**AVIS RELATIF À LA PROTECTION
CONTRE LES EVENTUELS EFFETS NOCIFS ET NUISANCES
PROVOQUÉS PAR LES RAYONNEMENTS NON IONISANTS
GÉNÉRÉS PAR DES ANTENNES ÉMETTRICES STATIONNAIRES**

Commune : NIVELLES - Exploitant : TELENET GROUP

Référence exploitant : BW4603F

Rapport n° 561 / 2025

Figure 1 : Vue en plan des lieux de séjour et des points de contrôle

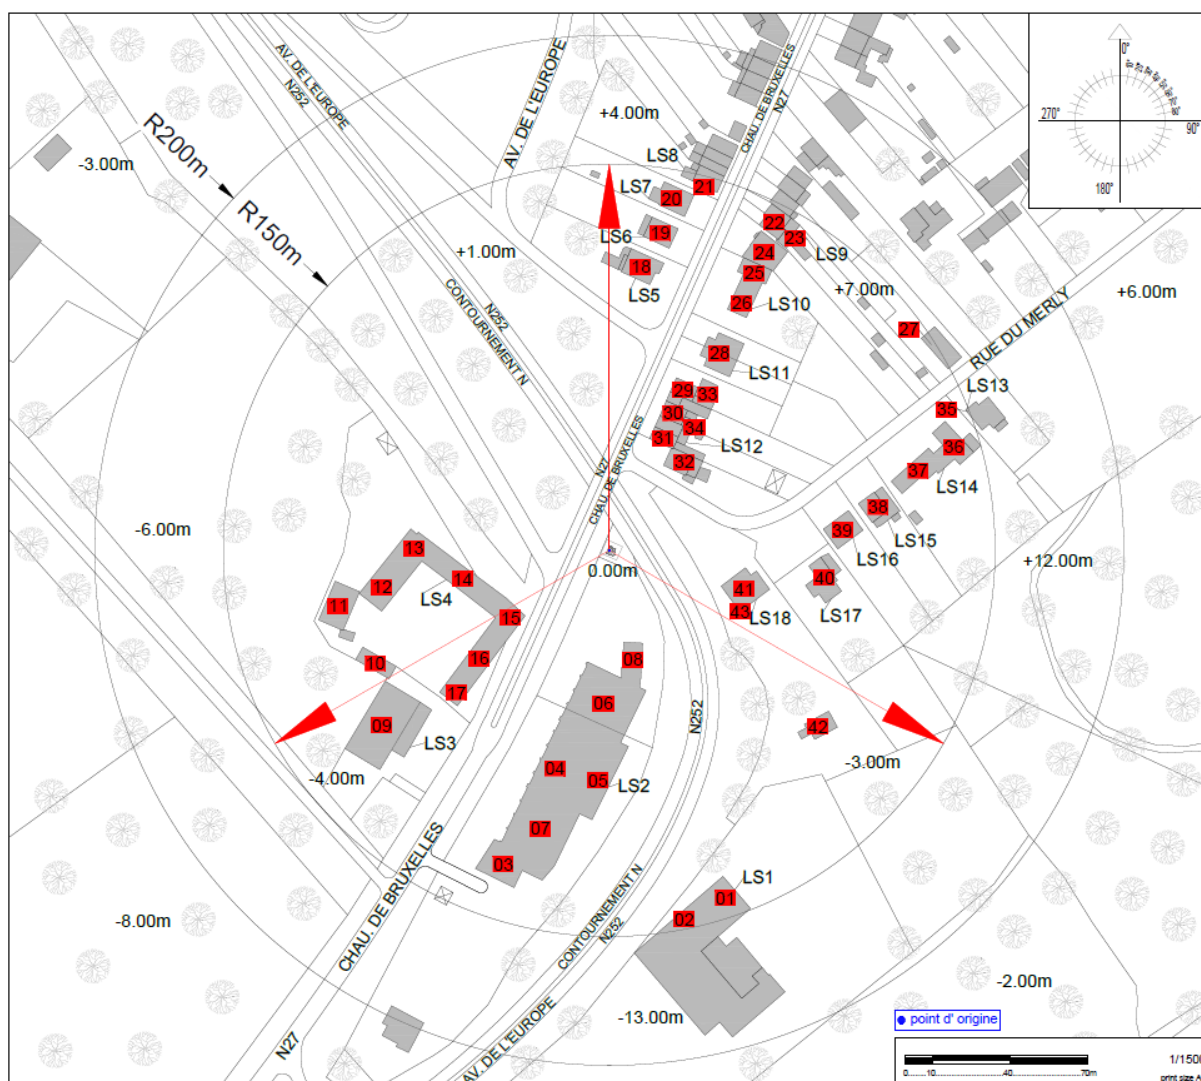
N° point de contrôle	LS	Atténuation (dB)	Indice d'exposition relatif à la limite par installation IE_i
43	LS18	3,0	0,945
31	LS12	3,0	0,893
41	LS18	3,0	0,893
16	LS4	3,0	0,831
30	LS12	3,0	0,797
14	LS4	3,0	0,752
32	LS12	3,0	0,720
29	LS12	3,0	0,582
34	LS12	3,0	0,524
17	LS4	3,0	0,503
15	LS4	3,0	0,482
33	LS12	3,0	0,428
40	LS17	3,0	0,401
13	LS4	3,0	0,379
12	LS4	3,0	0,366
10	LS3	3,0	0,339
28	LS11	3,0	0,325
9	LS3	3,0	0,290
18	LS5	3,0	0,289
42	LS18	3,0	0,270
11	LS4	3,0	0,264
39	LS16	3,0	0,243
19	LS6	3,0	0,227
26	LS10	3,0	0,217
20	LS7	3,0	0,181
25	LS10	3,0	0,179
6	LS2	3,0	0,177
4	LS2	3,0	0,177
38	LS15	3,0	0,162
24	LS9	3,0	0,157
21	LS8	3,0	0,151
5	LS2	3,0	0,135
22	LS9	3,0	0,129
23	LS9	3,0	0,119
7	LS2	3,0	0,110

En ce qui concerne les antennes de l'installation mentionnées dans le tableau 1, la distance maximale à laquelle la limite pourrait être atteinte, à l'extérieur, est égale à 88,3 m. S'il n'y a pas de LS à une distance inférieure, les antennes respectent forcément la limite d'immission.

Dans le cas des LS situés à l'intérieur des bâtiments, une atténuation d'obstacle est prise en compte et il en résulte que la distance maximale à laquelle la limite pourrait être atteinte se réduit à 62,6 m.

Les résultats de l'évaluation décrite au paragraphe 4 indiquent que les antennes émettrices stationnaires de l'installation faisant l'objet du présent avis ne produisent pas, dans un lieu de séjour, un rayonnement électromagnétique maximum supérieur aux limites fixées à l'article 4 du décret.

Figure 2 : Vue en plan des installations d'antennes dans un rayon de 300 mètres autour de l'installation faisant l'objet de la demande d'avis

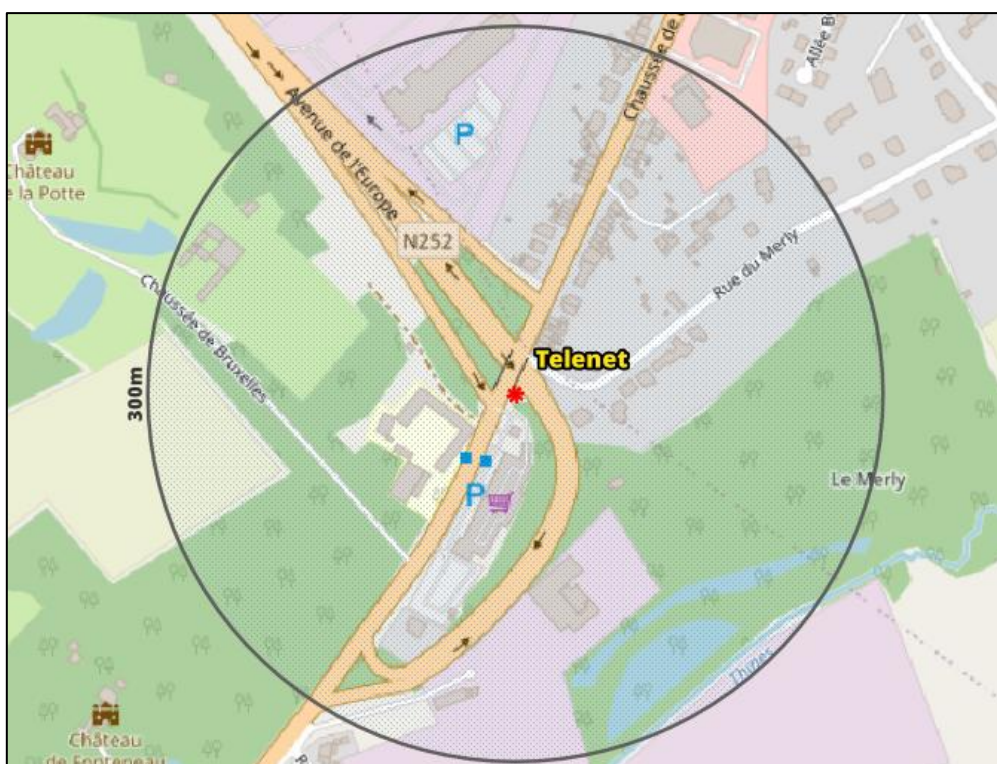
- a) il y a au plus 4 installations d'antennes émettrices stationnaires présentes dans la zone d'évaluation de 300 mètres de rayon représentée dans la figure 2, y inclus l'installation référencée dans le paragraphe 2 : la limite cumulative définie à l'article 4, §2 du décret est nécessairement respectée dans les lieux de séjour à l'intérieur de la zone d'évaluation de 300 mètres de rayon ;

- b) il y a exactement 5 installations d'antennes émettrices stationnaires présentes dans la zone d'évaluation de 300 mètres de rayon représentée dans la figure 2, y inclus l'installation référencée dans le paragraphe 2 et il existe, pour 3 ou 4 de ces installations, un avis attestant le respect de la limite abrogée de 3 V/m : la limite cumulative définie à l'article 4, §2 du décret est nécessairement respectée dans les lieux de séjour à l'intérieur de la zone d'évaluation de 300 mètres de rayon ;

- c) dans tous les autres cas, il a été vérifié que la limite cumulative définie à l'article 4, §2 du décret n'est pas dépassée dans les lieux de séjour sur base du nombre d'installations localisées dans la zone d'évaluation de 300 mètres de rayon représentée dans la figure 2, de leur localisation ainsi que des données inscrites dans la figure 1 et au paragraphe 4 du présent avis et dans les avis attestant le respect de la limite par installation ou de la limite abrogée de 3 V/m relatifs aux autres installations reprises dans la figure 2.

Compte tenu des considérations ci-dessus, il apparaît que l'intensité du rayonnement électromagnétique généré, dans les lieux de séjour situés dans un rayon de 300 mètres autour de l'installation référencée dans le paragraphe 2, par l'ensemble des antennes émettrices stationnaires de l'ensemble des exploitants du même site d'antennes émettrices stationnaires respecte la limite fixée à l'article 4, § 2 du décret.
